**Onderwerp:** Verkeersovertreding plegen op Foeliestraat om naar Markenhoven te rijden tijdens de Weesper-Knip?

### Nieuwe routekaart Artis

De route die bezoekers van Artis nu moeten afleggen naar de parkeergarage - Gemeente Amsterdam

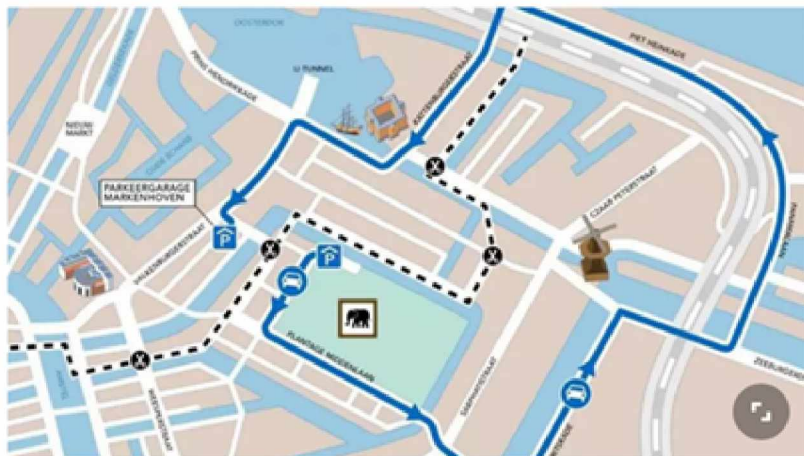
Hier valt mij echter op dat als men namelijk de bovenste blauwe lijn volgt, komende vanuit de Kattenburgerstraat, de Prins Hendrikkade op en dan linksaf de Foeliestraat in moet rijden, men **niet** vanaf de Foeliestraat linksaf naar parkeergarage Markenhoven mag. Als men dit wel doet **dan wordt er een verkeersovertreding gepleegd namelijk**. Het is bovendien een gevaarlijke en onvoorspelbare verplaatsing in het verkeer. Dit kan toch niet de bedoeling zijn van de gemeente. Het is toch bijzonder dat de gemeente deze kaart aanlevert! Kennelijk is de uitvoering niet zoals het is bedacht?? *(De gemeente heeft daarom een nieuwe routekaart voor Artis laten maken, waarop bezoekers van tevoren geïnformeerd kunnen worden over hoe ze de parkeergarage kunnen bereiken. Op de kaart is goed te zien dat bezoekers door de knip een flink stuk moeten omrijden. We overleggen met Artis en houden de situatie rondom de knip goed in de gaten, zodat we kunnen kijken of dit goed verloopt", aldus een woordvoerder).*

Kun je mij dit verduidelijken? Misschien past de gemeente de verkeerssituatie nog aan of is dit over het hoofd gezien? Zou er dan alsnog een aanpassing kunnen komen? (Bijvoorbeeld de knip in de Anne Frankstraat op te schuiven tot voorbij de ingang van Markenhoven?)

De zorgen zijn er misschien wel. Maar de bebording straks en de feit dat ze het nu al weten zorgt ervoor dat de omleiding duidelijk zal zijn vanaf maandag 12 juni.

Politie is inmiddels gebriefd en op de hoogte van 'de rode knop'.
